# 原子力規制委員会 殿

大阪市北区中之島3丁目6番16号 関 西 電 力 株 式 会 社 執 行 役 社 長 森 望

高浜発電所第2号機原子炉冷却系統設備配管取替工事 に係る使用前検査申請書の記載内容変更について

工事の工程に関する説明書

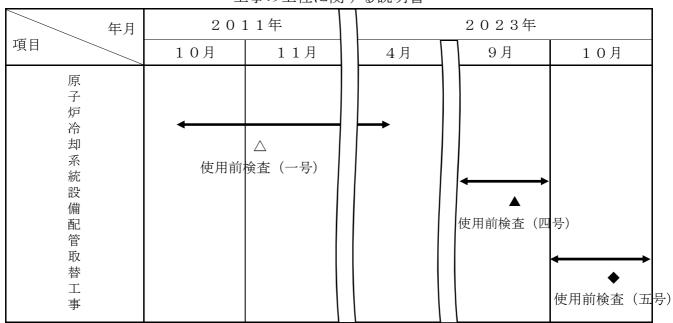
検査工程の見直しにともない、「検査を受けようとする工事の工程、期日及び場所」の期日及び「申請に係る発電用原子炉施設の使用の開始の予定時期」を変更する。
